# 中央公園側横断開始位置

折返し点側  
横断開始位置

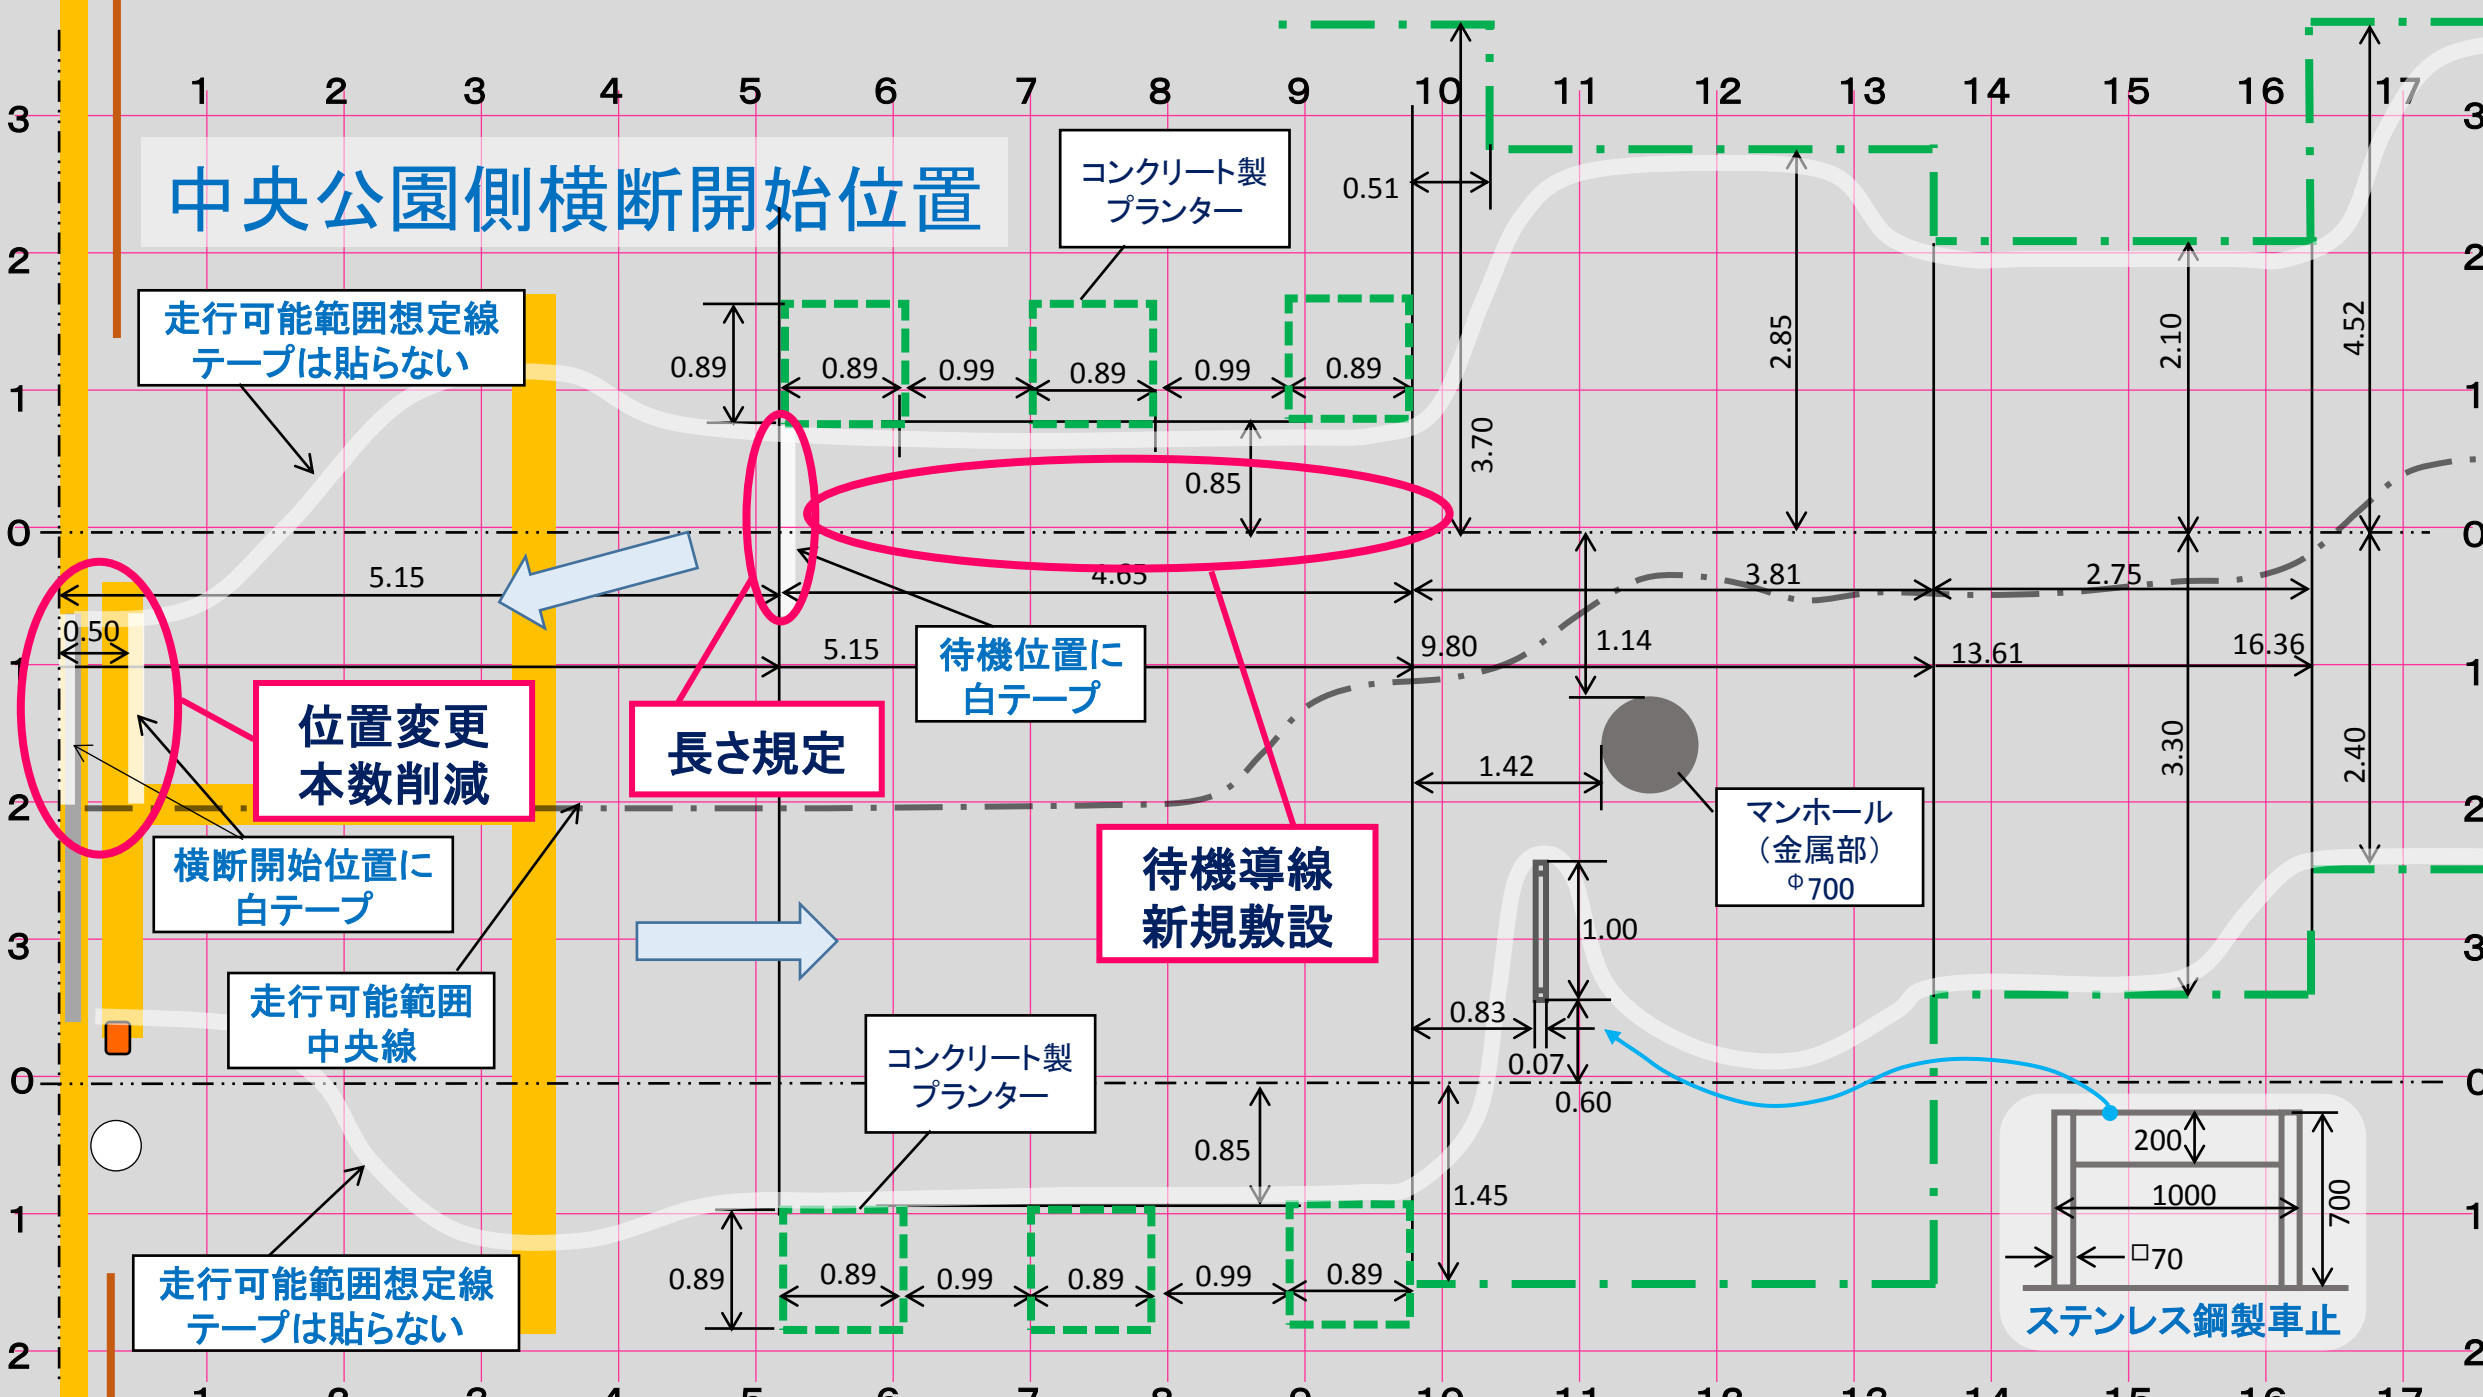
走行可能範囲想定線  
テープは貼らない

位置変更  
本数削減

長さ規定

待機位置に  
白テープ

待機導線  
新規敷設

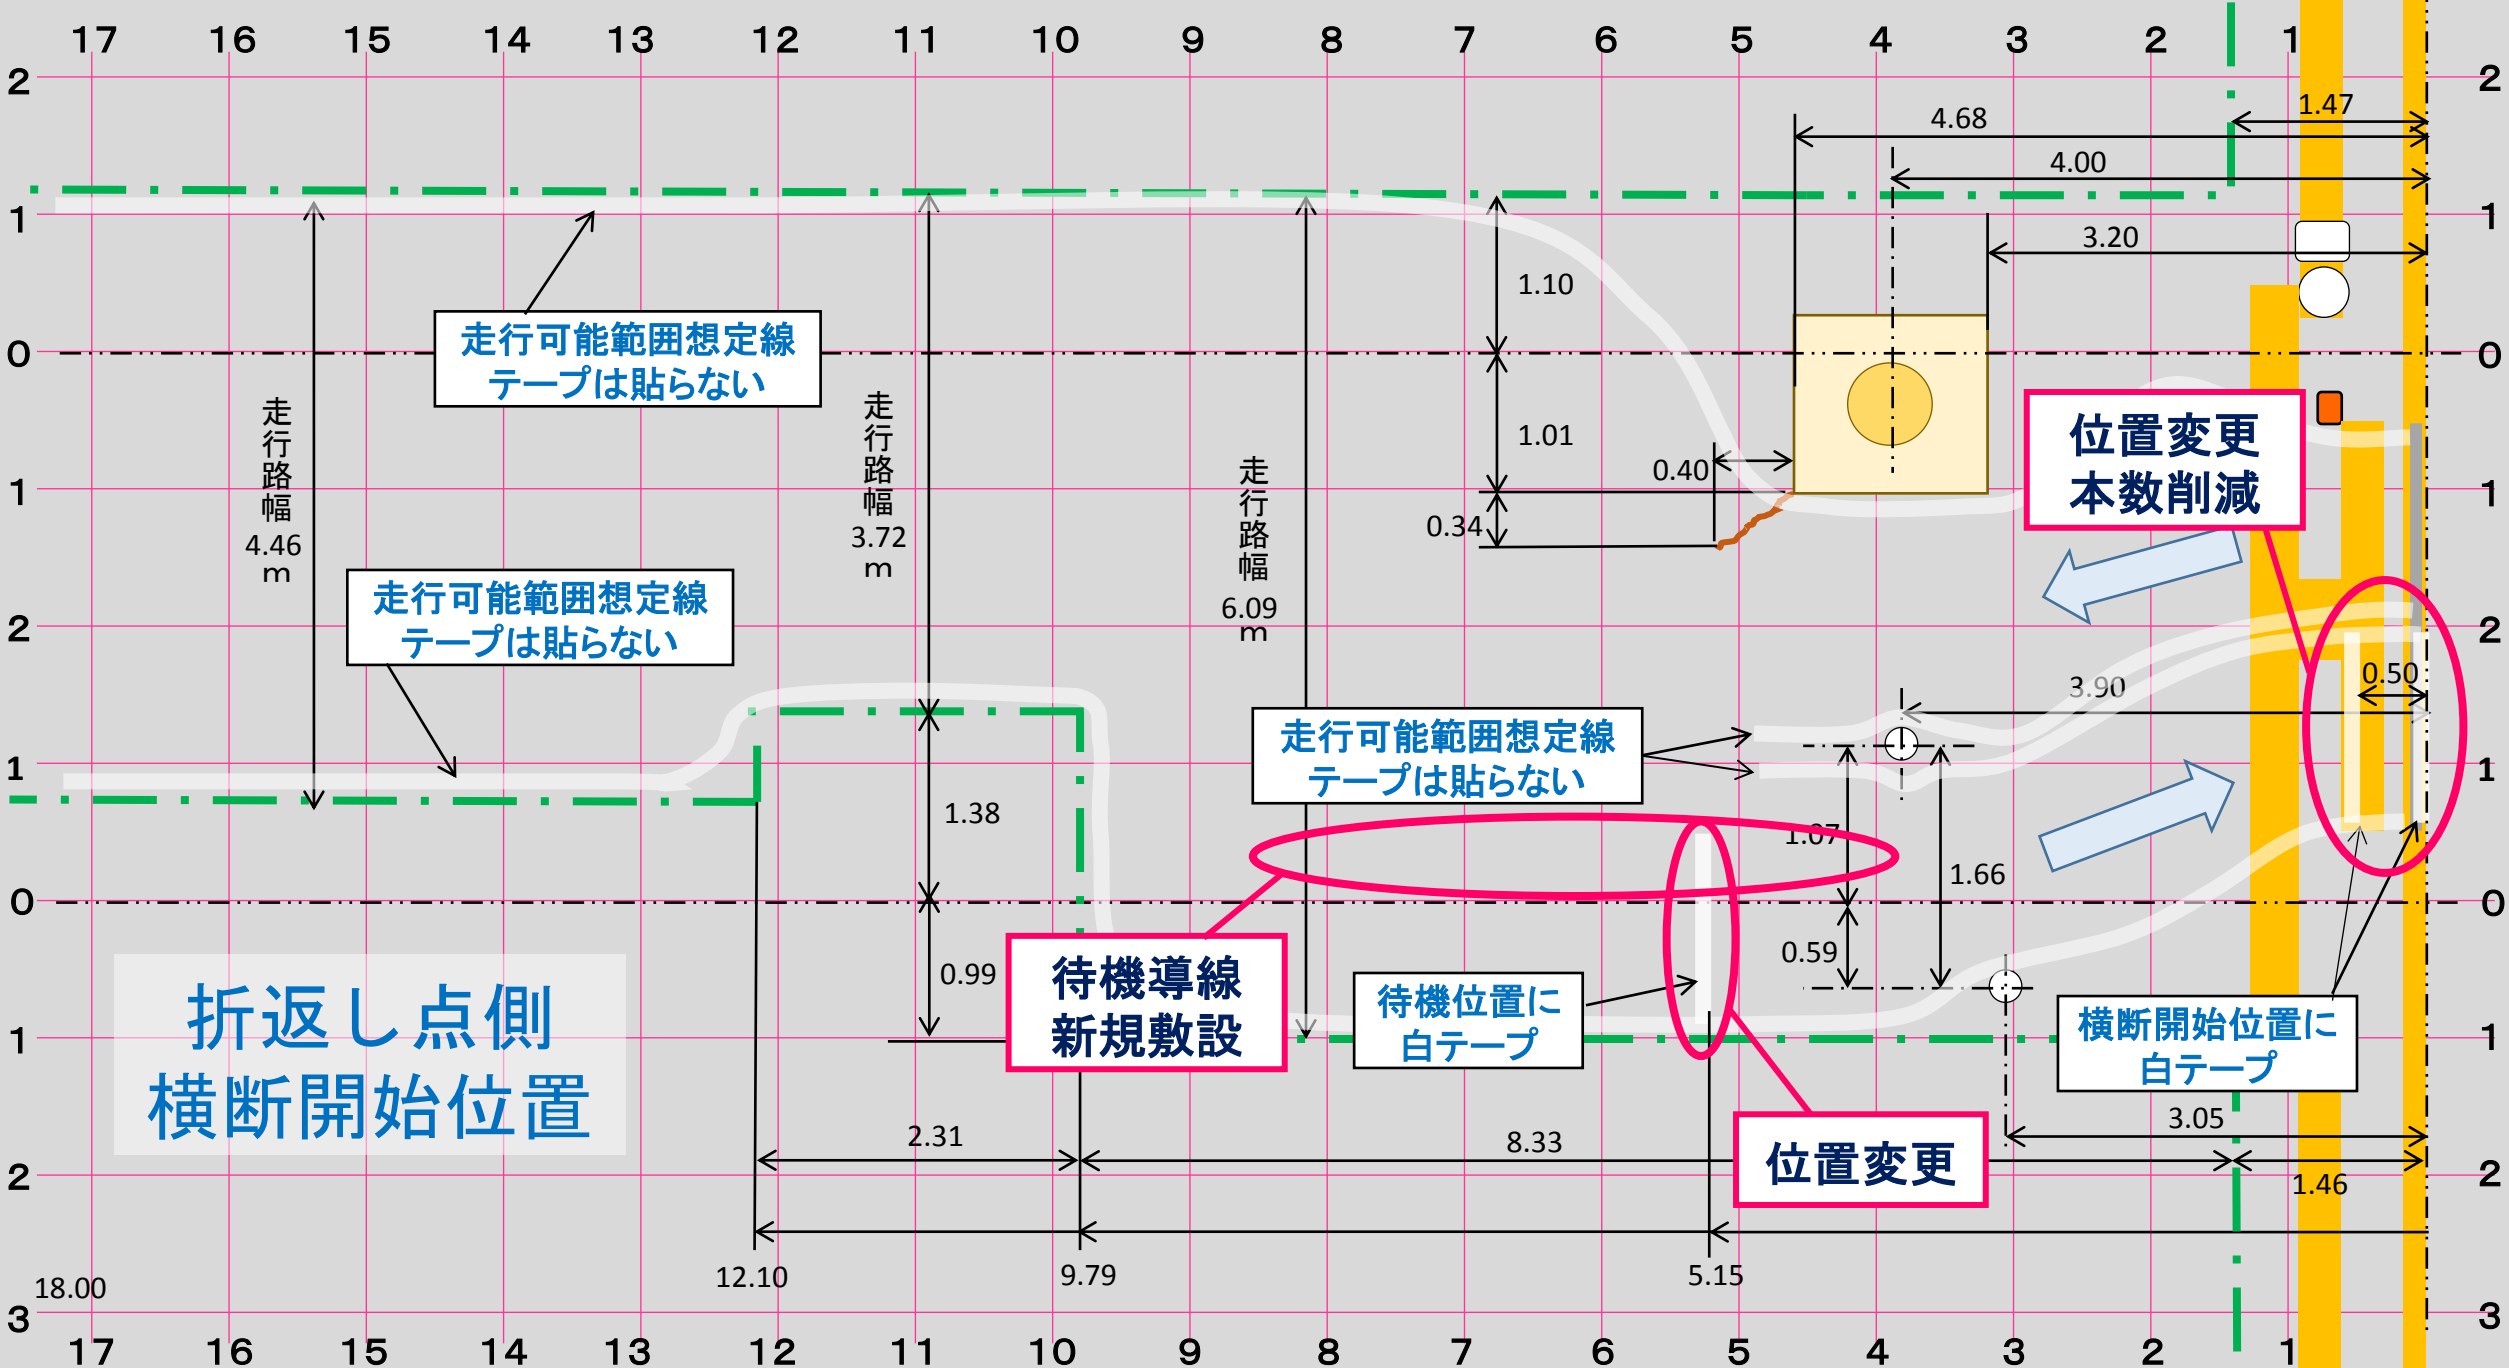
横断開始位置に  
白テープ

走行可能範囲想定線  
テープは貼らない

待機導線  
新規敷設

待機位置に  
白テープ

位置変更

位置変更  
本数削減

横断開始位置に  
白テープ
